MEDDELELSER FRA LUFTFARTSDIREKTORATET

LUFTDYGTIGHEDSANVISNINGER

59- 17- 6

Model KZ III alle series - Modifikation af Understel.

Nr: 1121-03

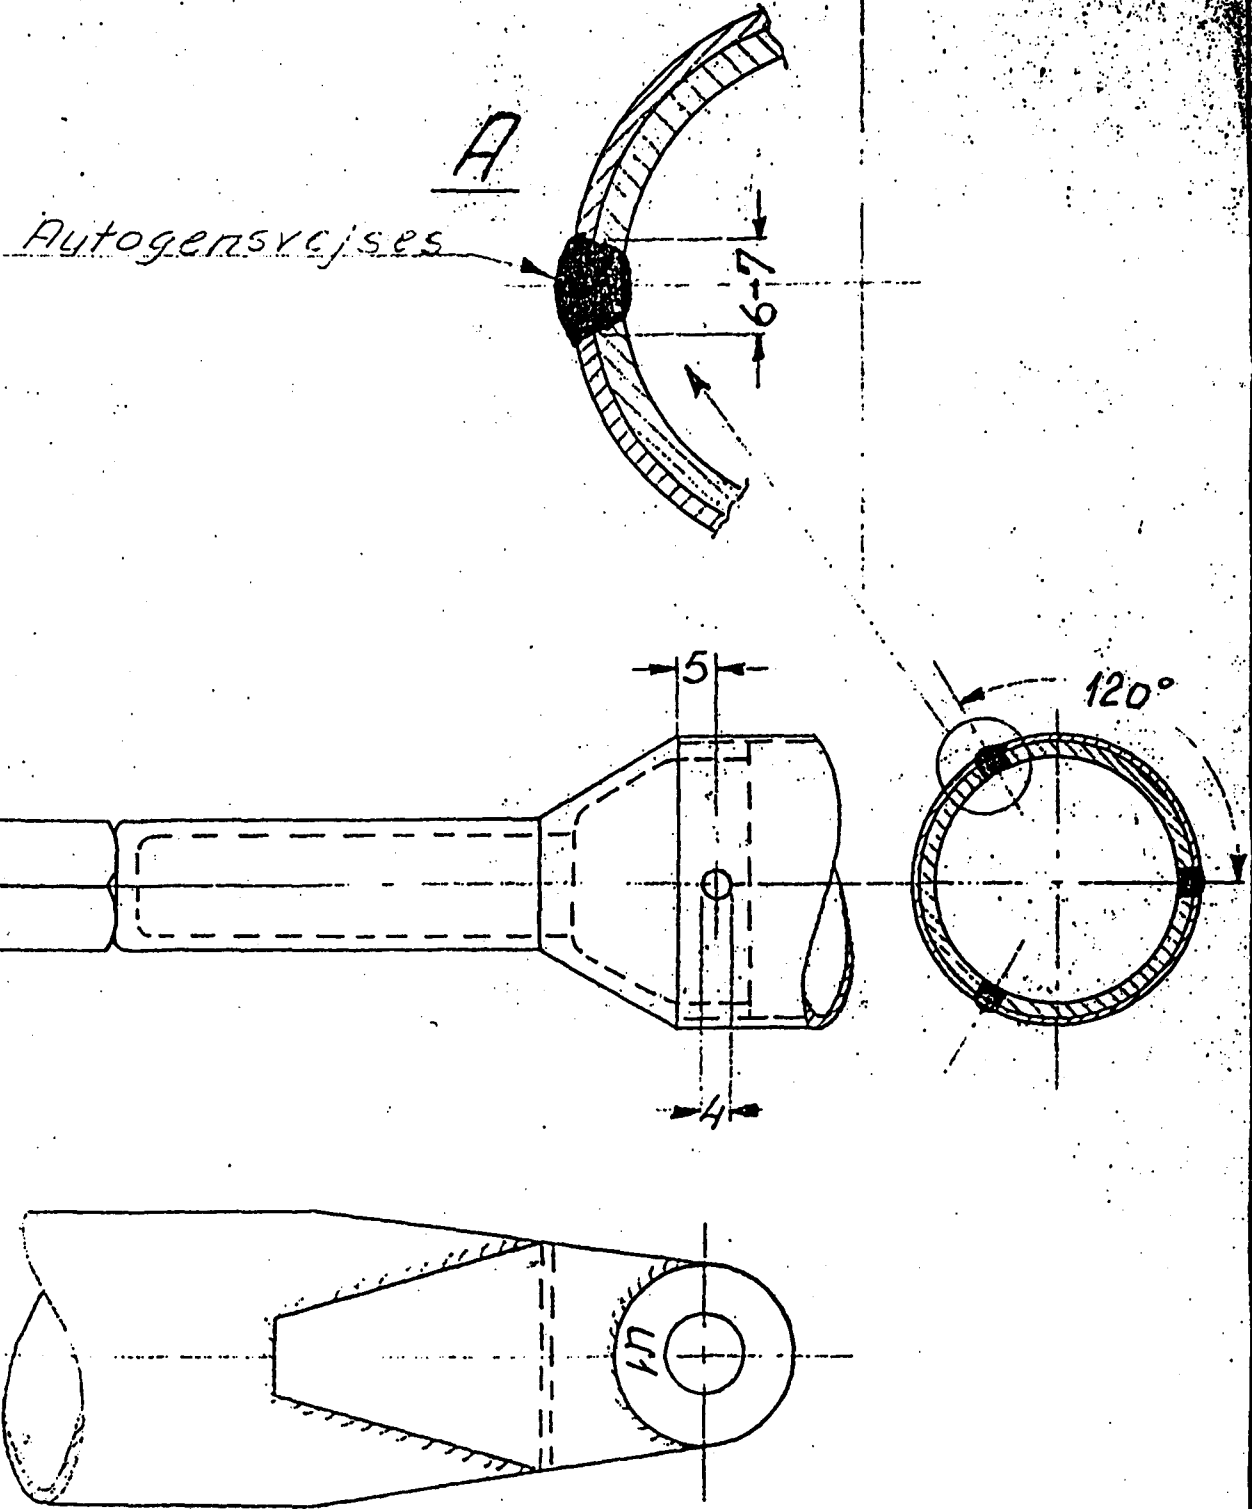
Der er indtruffet flere tilfælde af brud på KZ.III luftfartøjers understelsben, idet friktionsbremsens konus rives løs fra det indvendige rør i fjederbenet.

Således foranlediget foreskriver luftfartsdirektoratet, at samtlige KZ III understel skal modificeres i henhold til KZ ændringsmeddelelse nr 26.

Modifikationen skal indføres inden 1 maj 1959, og notat om denne skal indføres i respektive luftfartøjers journaler.
